改善箇所説明図

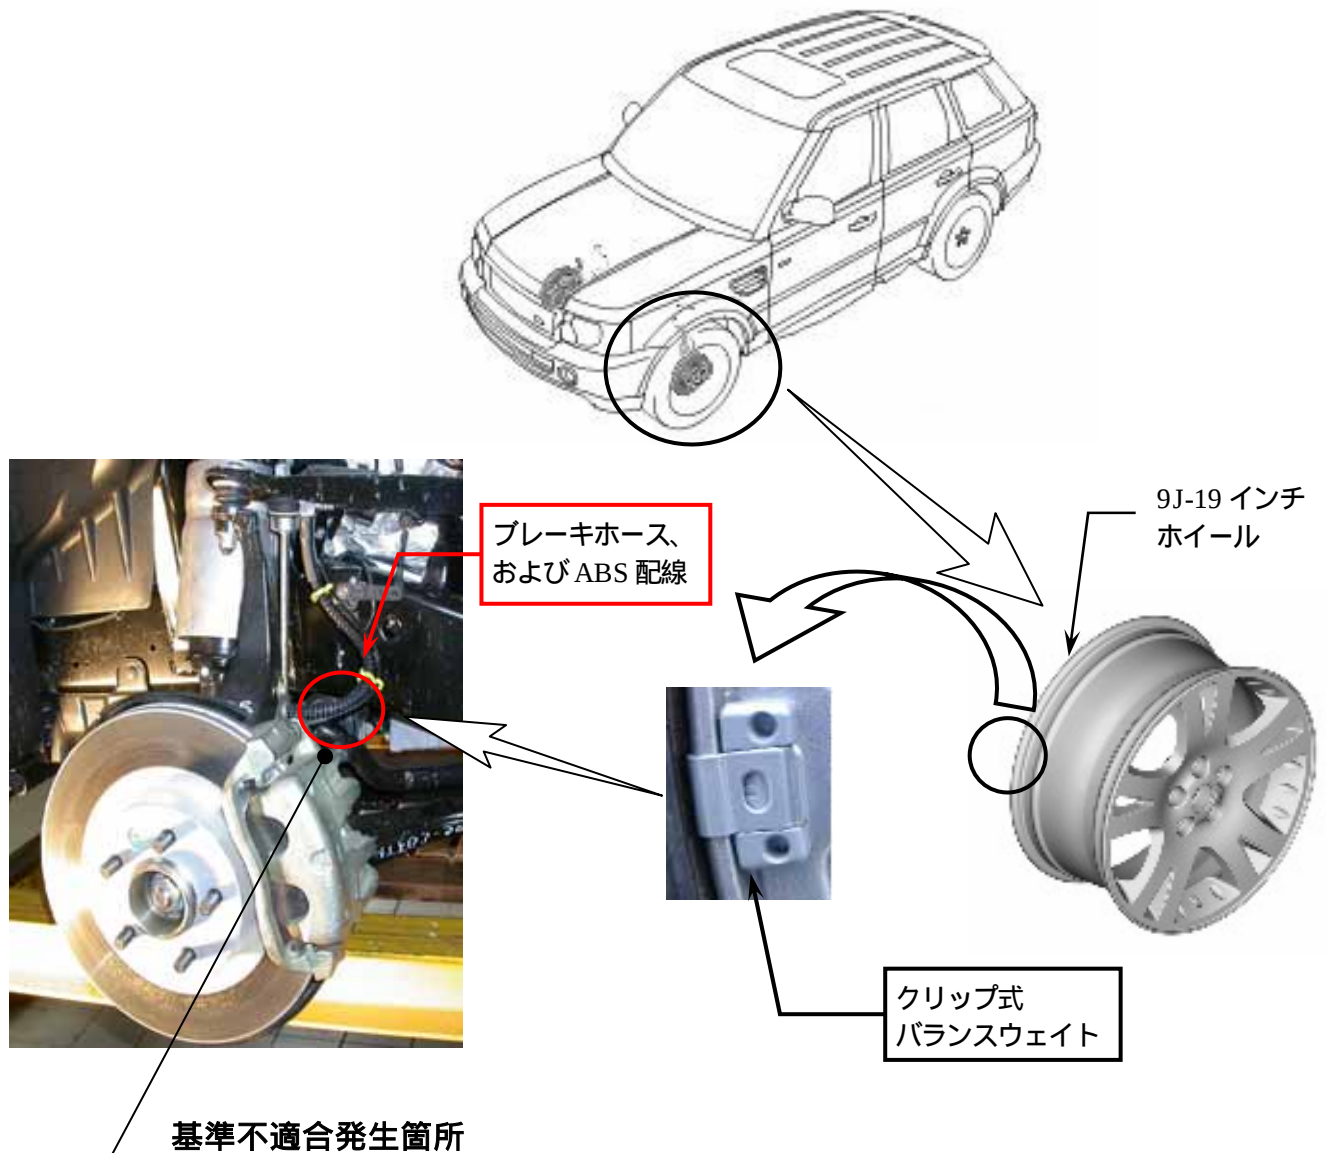
9 J - 19 インチホイール装着車の左前輪において、ホイールの内側リムとブレーキホース及びABS 配線との隙間が狭いため、ハンドルを左側に一杯に切った際、ホイールにクリップ式バランスウェイトが取り付けられていると、ブレーキホース又はABS 配線と干渉するものがある。そのため、そのまま使用を続けると、当該ホース又はABS 配線が損傷し、最悪の場合、ブレーキ液が漏れて制動力が低下する。又はABS が作動しないおそれがある。

全車両、ホイール内側に取り付けられたクリップ式のバランスウェイトを貼り付け式のウェイトと交換すると共に、左前側ブレーキホース及びABS配線の点検を行い、損傷しているものは、新品と交換する。

助手席ドアのドア側チェッカー、下部取り付けボルトに黄色ペイントを塗布する。
